CONFERENZA DI SERVIZI

**Ampliamento in sopraelevazione della discarica
per rifiuti non pericolosi RSU5 (6° Stralcio),
Via Caruso, 150 – Modena**

RAPPORTO SULL'IMPATTO AMBIENTALE

GIOVEDÌ, 14 FEBBRAIO 2008

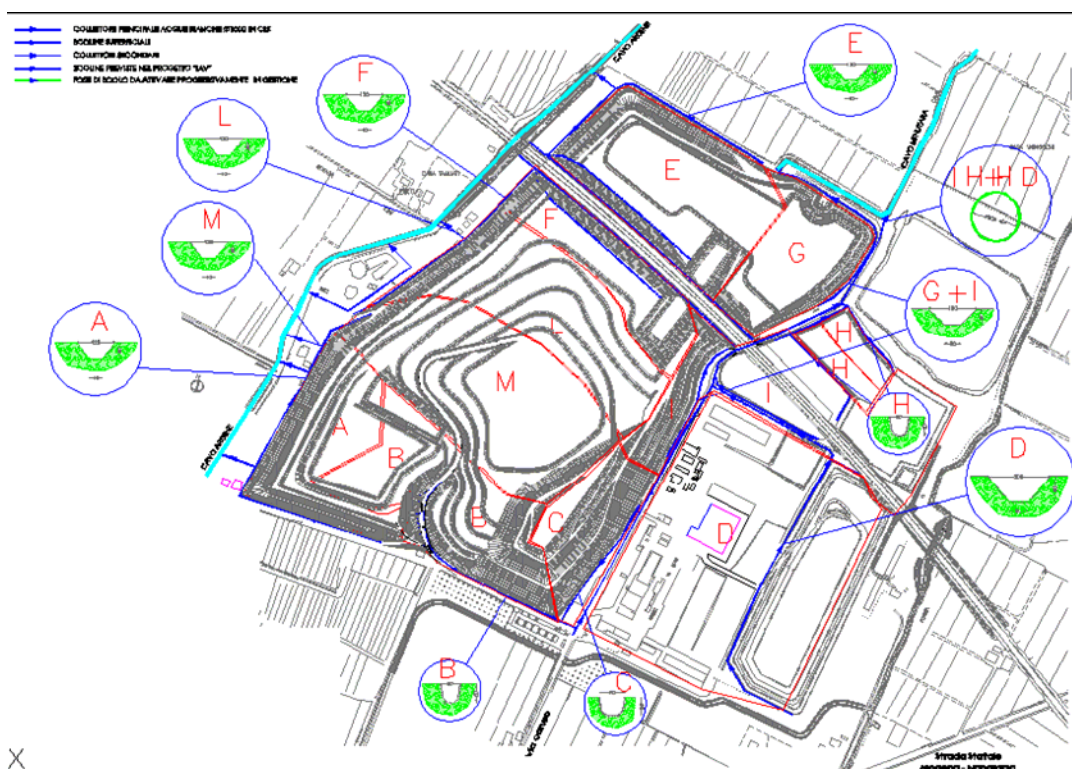
Gas climalteranti - In relazione alle stime delle emissioni diffuse di metano e CO2, per l'anno 2008 si stimano 4.739 tonnellate di metano e 13.617 tonnellate di CO2, che corrispondono a circa 115.500 t/a di CO2 equivalente.

Questo dato è tutt'altro che trascurabile se confrontato con i quantitativi totali di CO2 (desunti dal Piano energetico comunale - marzo 2007), emessi nel Comune di Modena nell'anno 2000 da tutti gli altri settori responsabili delle emissioni di gas serra, (trasporti, consumo di energia e gas metano, zootecnia, verde e forestazione urbana), rappresentando una quota pari all'8%.

Si ribadisce pertanto, la necessità di migliorare significativamente la captazione del biogas.
